Rapport de l'Inspection des installations classées

Visite d'inspection du 28/06/2023

SCHMIDT GROUPE

Références : 0006700382_2023_06_29_Schmidt groupe-visite incendie
Code AIOT : 0006700382

Réserve d'eau

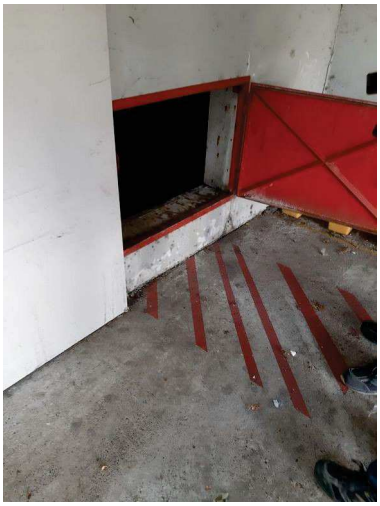
En plus des poteaux situés sur le réseau public, l'exploitant dispose d'une réserve d'eau. Deux points de connexions sont prévus sur la réserve. Ces équipements sont situés dans le périmètre de l'usine et du côté sud des bâtiments.

L'exploitant n'est pas en mesure de justifier que le volume de la réserve est de 410 m^3.
Ceci constitue un non respect de l'article 16.3 de l'arrêté préfectoral du 4 juin 2008.

Vanne d'isolement (Entrée principale)

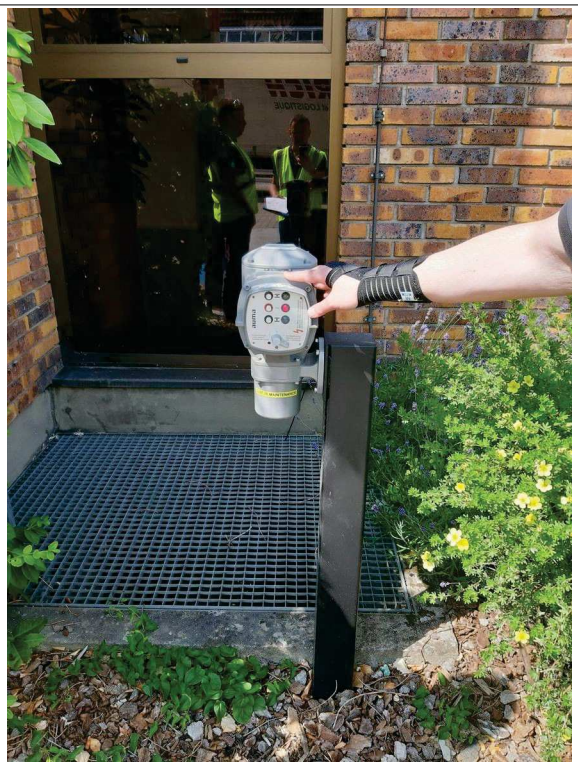
Constats : Le jour de l'inspection, l'exploitant a indiqué qu'en cas d'incendie les eaux d'extinctions seraient retenues ds le réseau d'évacuation des eaux (réseau untaire). Le jour de l'inspection, il a été constaté la présence de 2 vannes d'isolement du réseau d'eau. L'exploitant a mis en marche les vannes. La fermeture des vannes se fait par une commande électrique.

La vanne n'a pas été vue, elle se situe dans les canalisations. L'exploitant précise que le réseau du site est unitaire. Il n'est pas en capacité de justifier du volume disponible. Il ne dispose pas d'un plan des réseaux à jour. Il n'est donc pas certain que le réseau du site ne dispose que de 2 exutoires.

En cas d'accident, il n'est pas garanti que les eaux d'incendie soient retenues sur le site.
Ces constats constituent un non-respect de l'article 5.7 de l'arrêté ministériel du 5 décembre 2016.

Observations : Le volume de confinement n'est pas défini. L'exploitant devra justifier qu'il est en capacité de recueillir l'ensemble des eaux susceptibles d'être polluées en cas d'accident (c'est-à-dire, volumes nécessaires, volumes disponibles et mise en œuvre des dispositifs permettant de contenir ces volumes).
L'exploitant pourra utilement se rapprocher du SIS pour l'évaluation des volumes d'eau de confinement.
Concernant les dispositifs (vannes d'isolement) permettant d'éviter un déversement vers le réseau d'assainissement ou le milieu des eaux susceptibles d'être polluées, l'exploitant doit s'assurer de leur bon fonctionnement à tout moment (fermeture complète et hermétique). Il communiquera au service d'inspection les justificatifs associés.
Par ailleurs, l'exploitant informera le service d'inspection sur les dispositions mises en oeuvre pour éviter un déversement vers le réseau d'assainissement ou le milieu des eaux suceptibles d'être polluées en cas de perte d'alimentation électrique.
